INFORME DE HITO DE CONTROL N° 19154-2021-CG/SADEN-SCC

"SERVICIO DE MANTENIMIENTO PERIÓDICO Y RUTINARIO DEL CAMINO VECINAL TRAMOS DEL SECTOR V, DISTRITOS DE ACOBAMBA Y ROSARIO, PROVINCIA DE ACOBAMBA – HUANCAVELICA"

HITO DE CONTROL N° 1 – ACTIVIDADES DE CONSERVACIÓN PERIÓDICA Y RUTINARIA AL MES DE JULIO DE 2021

- Lámina ST-01 del plano "Sección Típica".

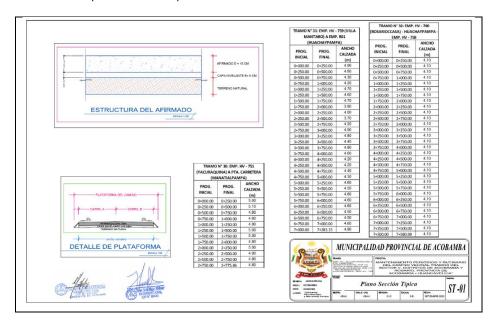
De acuerdo a la lámina ST-01 del plano "Sección típica" del Plan de Trabajo aprobado del Servicio de mantenimiento, se consideró la colocación de material granular en el afirmado de la vía, equivalente a 15 cm. de altura por encima de la subrasante o material nivelante; concordante con lo indicado en el "Informe de Pavimento" del citado plan, el cual indica que "(...) Para la ejecución del mantenimiento periódico (...) se propone un espesor de capa de rodadura a reponer de 0.15 m (...)".

Los hechos expuestos pueden afectar el cumplimiento de las metas, la calidad de la capa de rodadura y la seguridad y transitabilidad de los usuarios.

- Lámina PS-01 del plano "Señalización".

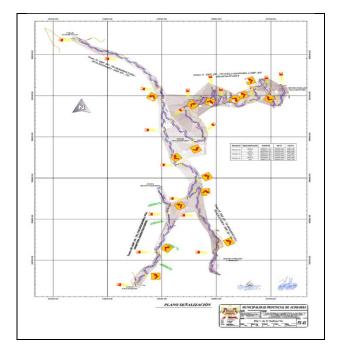
Por su parte, de acuerdo a la lámina PS-01 del "Plano de señalización" del Plan de Trabajo aprobado, para el servicio de mantenimiento se consideró la instalación de diecinueve (19) postes kilométricos, de los cuales tres (3) debían instalarse en el Tramo 30: Emp. HV-751 (Yacuraquina) a Pta. Carretera (Manantialpampa), en adelante "Tramo 30", ocho (8) debían instalarse en el Tramo 31: Emp. HV-759 (Villamantaro) a Emp. R01 (Huachaypampa), en adelante "Tramo 31", y ocho (8) en el Tramo 32: Emp. HV-760 (Rosarioccasa) – Huachaypampa – Emp. HV-758, en adelante "Tramo 32", tal como se muestra en el cuadro siguiente:

Por su parte, de acuerdo a la lámina PS-01 del "Plano de señalización" del Plan de Trabajo aprobado del Servicio de mantenimiento, se consideró la instalación de quince (15) señales preventivas distribuidas en el Tramo 30, Tramo 31 y Tramo 32, cuya cantidad se detalla en el cuadro siguiente:

Aclarado ello, conforme a la lámina "PS-01" del plano "Señalización" del Plan de Trabajo las únicas cuatro (4) **alcantarillas** existentes en el servicio de mantenimiento se encuentran ubicadas en el Tramo 30, las cuales fueron inspeccionadas por la comisión de control advirtiéndose que **tres (3) de ellas se encuentran parcialmente obstruidas con vegetación, tierra y piedras.** Lo expuesto se detalla y muestra a continuación:
